追加標示 UL 及 CE 標誌之通知暨材質變更通知

LF1A 型 LED 照明裝置

茲因 LF1A 型 LED 照明裝置追加標示 UL 及 CE 標誌，同時材質隨之變更，特此通知。

對象機種

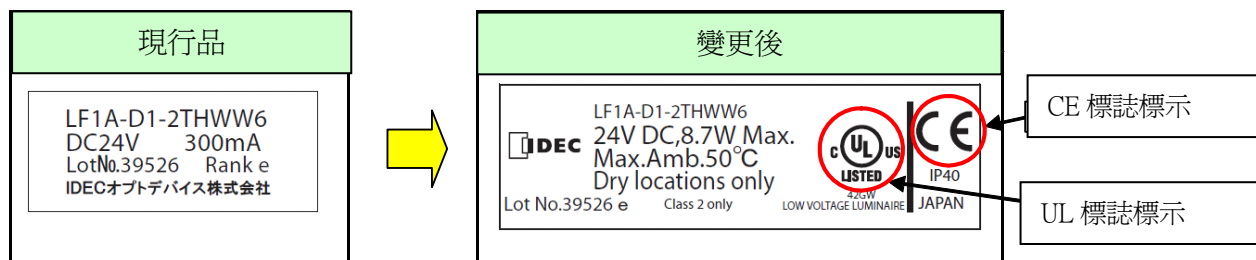
變更內容
材質變更

項目	現行品	變更後
電線	非 UL 電線 (VCTF0.3sq)	UL 電線 (RO-FLEX1000T AWG22)
擴散板	材質:PMMA UL 認證 50°C 品	材質:PC UL 認證 80°C 品

表示追加

製品上表示 UL 及 CE 標誌。
